WZDW.WZP.271-137/18

Poznań, 14.11.2018r.

Dotyczy postępowania w trybie przetargu nieograniczonego na: **Budowę mostu przez rzekę Wartę wraz z dojazdami w ciągu drogi wojewódzkiej nr 431 w m. Rogalinek**

Wielkopolski Zarząd Dróg Wojewódzkich w Poznaniu, w związku z prośbą o wyjaśnienie treści Specyfikacji Istotnych Warunków Zamówienia w przedmiotowym postępowaniu, działając w trybie art. 38 ust. 2 ustawy z dnia 29 stycznia 2004 r. Prawo zamówień publicznych (t. jedn. Dz. U. z 2018 r., poz. 1986), wyjaśnia, co następuje:

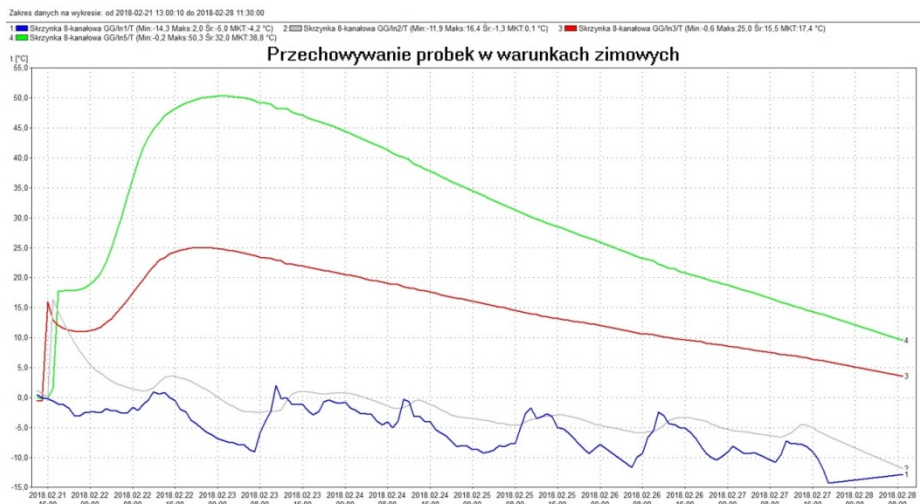
-temperatura w momencie rozpoczęcia betonowania wynosiła około 0 stopni (niebieska linia)

-temperatura w czasie dojrzewania betonu wahała się od +2 do -15 stopni (niebieska linia)

-temperatura wbudowanej mieszanki to około 16 stopni (szara linia i czerwona linia)

-temperatura mieszanki betonowej w próbce natychmiast po zaformowaniu zaczęła spadać i w dalszym okresie pielęgnacji w warunkach budowy nie osiągnęła temperatury 5 stopni (szara linia)

ODPOWIEDŹ: Wprowadzono zmiany. Zamieszczamy skorygowaną specyfikację SST M 13.01.00.
